BIOGÁS DE SALTERAS SL

**Ref. :** Exp: VP 688/2024

**Asunto :** Subsanación ocupación por accesos a futura planta de biogás

**Imagen 1:** coordenadas presentadas en la propuesta de aseguramiento.

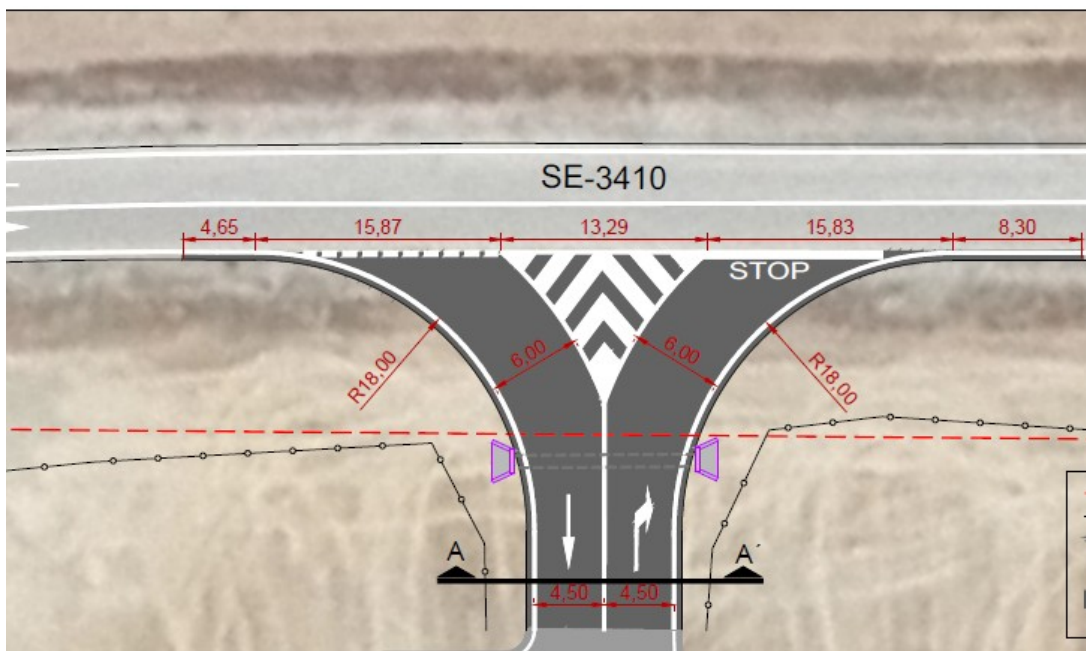
Estudiada la subsanación última presentada de fecha 25 de marzo de 2024 se presenta propuesta de aseguramiento por la ocupación del entronque. Volcadas las coordenadas presentadas en el mismo se comprueba que se está asegurando una superficie que no se corresponde con lo solicitado en el último proyecto en el que se eliminaban los carriles de aceleración y desaceleración.

Se les solicita nos aclaren esta discrepancia a fin de poder realizar el correspondiente informe técnico aunque se les informa que el entronque que se autorizará será el presentado en la subsanación del proyecto.
